IBRAM - Parecer Técnico SEI-GDF n.º 24/2018 - IBRAM/PRESI/SULAM/DILAM-II

PROCESSO N°	LA 00391-00000610/2018-58 LI 00392-00002465/2018-11
PARECER TÉCNICO N°	24/2018-DILAM-II (16148688)
INTERESSADO	CODHAB/DF
CNPJ	09.335.575/0001-30
ENDEREÇO DA ATIVIDADE	Expansão do Setor Habitacional Pôr do Sol, Ceilândia, DF
COORDENADAS GEOGRÁFICAS	15°51'10.29"S / 48° 7'30.94"O
ATIVIDADE LICENCIADA	Parcelamento de solo urbano
TIPO DE LICENÇA	Prévia
COMPENSAÇÃO	Ambiental () Não (x) Sim Florestal () Não (x) Sim
PRAZO DE VALIDADE	5 anos

Figura 3 - Áreas de Preservação Permanente

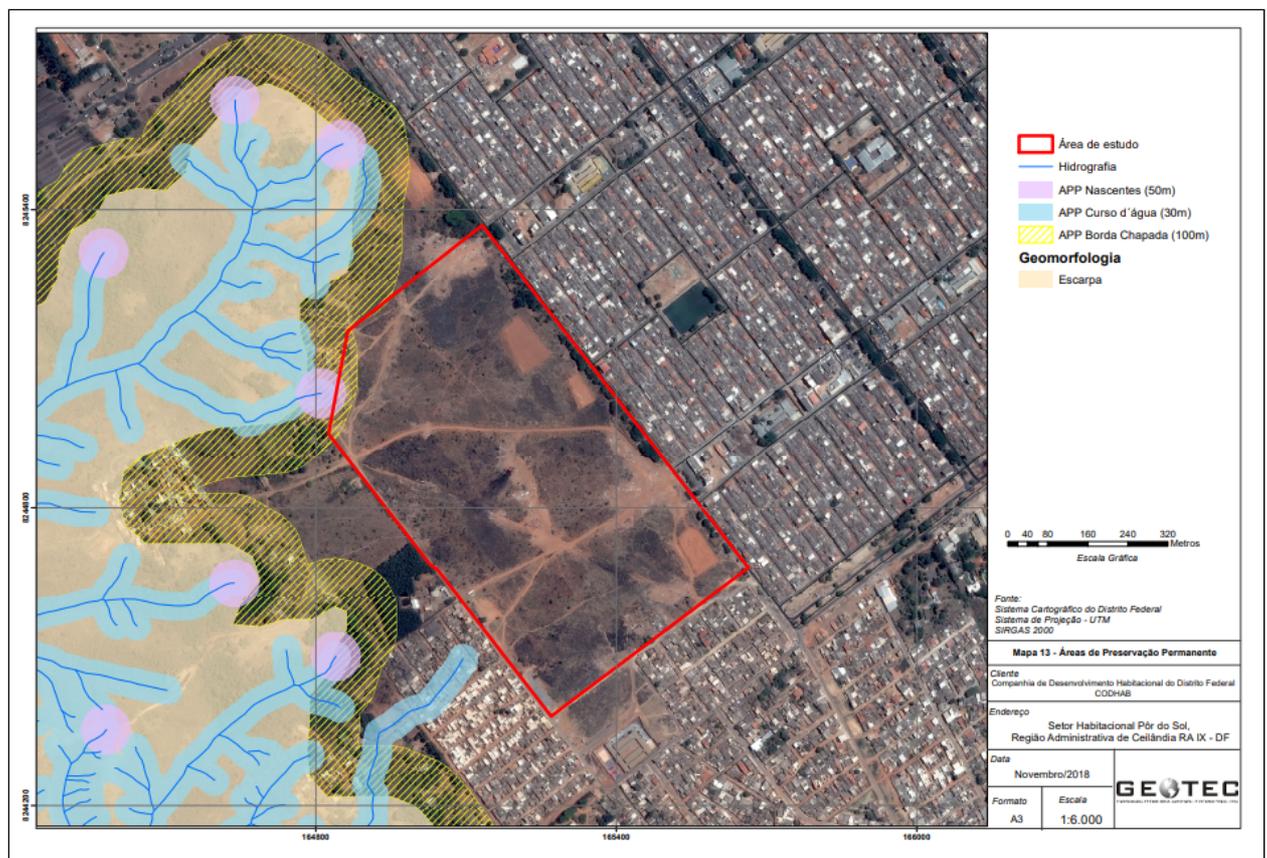
O estudo elaborou um mapa (figura 3) referente à Áreas de Preservação Permanente (APP) que fazem interferência com a URB apresentada. Constatam APP de nascente e borda de chapada. Contudo, analisando-se conjuntamente o mapa de uso do solo (fig. 4), depreende-se que a área de proteção encontra-se parcialmente resguardada, visto que o projeto urbanístico estabelece praças no local, assumindo-se, portanto, a função de amortecimento entre a Zona Urbana e a área de Proteção Ambiental. A DIUPE, 09/2016 define critérios para as ocupações ao longo da Via Parque para reforçar a proteção à área:

3. O Projeto de Urbanístico deverá observar a existência das Áreas de Preservação Permanente de nascente e borda de chapada;
4. O projeto de urbanismo deverá observar os limites com a Área de Proteção do Planalto Central (APA), considerando as restrições constantes nos Zoneamentos do Plano de Manejo da APA;
